Dotyczy: postępowania o udzielenie zamówienia publicznego prowadzonego w trybie przetargu nieograniczonego na „Budowa zintegrowanego węzła przesiadkowego w miejscowości Blachownia”.

WYJAŚNIENIA

Dot. „Budowy zintegrowanego węzła przesiadkowego w Blachownia”

Parametry techniczne ławki typ 02.425 – 9 szt.

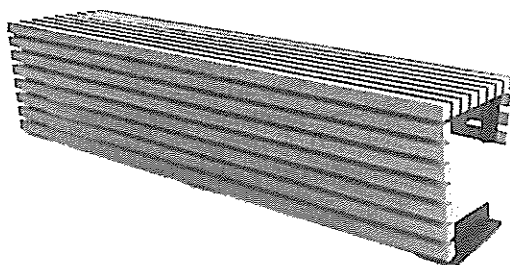
Prosimy o zamieszczenie rysunków szczegółowych dla elementów małej architektury.

długość 180cm

wysokość 46cm

szerokość 50cm

WAGA 44kg

WARIANTY stal czarna: kolory RAL drewno świerk: kolory lakieru drewno egzotyczne
